**Autorité environnementale**

**Avis délibéré de l’Autorité environnementale  
sur le nouveau poste électrique de Flandre  
Maritime (59)**

**n°Ae : 2024-22**

Avis délibéré n° 2024-022 adopté lors de la séance du 30 mai 2024

Figure 1 : Aire d'étude et emplacements (de haut en bas, 1, 2 (sélectionné) et 3 (actuel, Warande), envisagés pour le nouveau poste Flandre Maritime lors de la concertation (source: dossier)

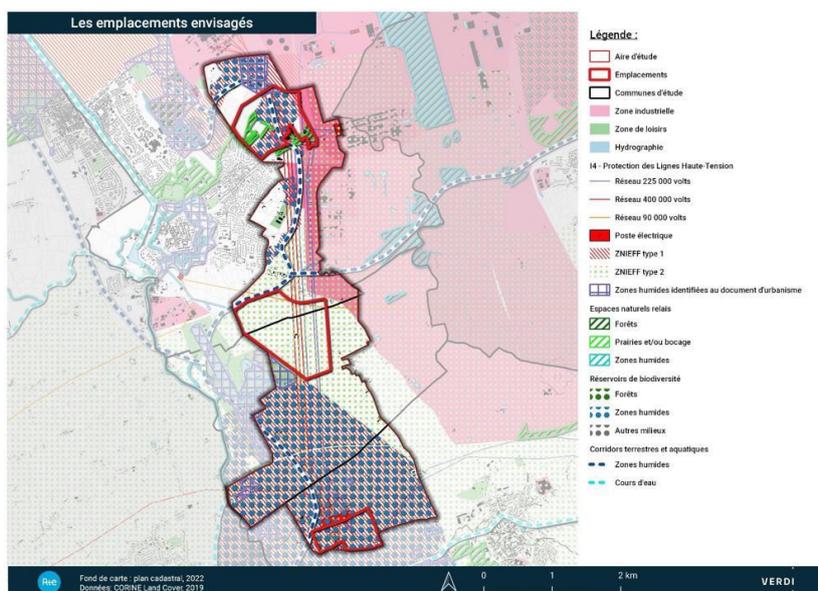
Cette analyse multicritère (finalisée en octobre 2022) peut surprendre ; la proximité des industries existantes et la proximité des projets industriels sont deux critères différents, et les scores les concernant justifient à eux seuls le choix de Saint-Georges-sur-l'Aa au détriment de Bourbourg ; les inventaires écologiques et de délimitation de zones humides étaient en cours de réalisation lors de l'analyse, et la surface de zones humides indiquée pour Saint-Georges-sur-l'Aa est très inférieure à celle finalement déterminée, avant qu'une décision ultérieure (cf. *supra*) ne déclasse des zones humides réglementaires et les végétations humides le long des voies d'eau. L'artificialisation significative liée au passage de l'emprise de 6 à 24 ha ne semble pas directement prise en compte dans les critères. Certaines justifications qualitatives sont peu convaincantes. Par exemple les « enjeux naturels » sur Saint-Georges-sur-l'Aa existent au même titre que ceux de Bourbourg, ce qui est d'ailleurs confirmé par la partie quantitative de l'analyse. Le site de Bourbourg (cf. 2.6 sur les effets cumulés *infra*) est pressenti pour accueillir un poste électrique en vue du projet d'interconnexion « Gridlink » France-Royaume Uni et les arguments contre une implantation du poste à Bourbourg dans le cadre du présent projet devraient valoir autant pour le projet Gridlink. Les critères ne semblent pas non plus suffisamment prendre en compte la qualité des sols<sup>45</sup>, mauvaise à Saint-Georges-sur-l'Aa selon les études géotechniques.

***L'Ae recommande de mieux étayer la justification du choix de l'emplacement du poste, en regroupant les critères industriels et en analysant des critères environnementaux notamment au regard de la qualité géotechnique des sols, de l'artificialisation, des zones humides et milieux aquatiques, des sites disponibles.***
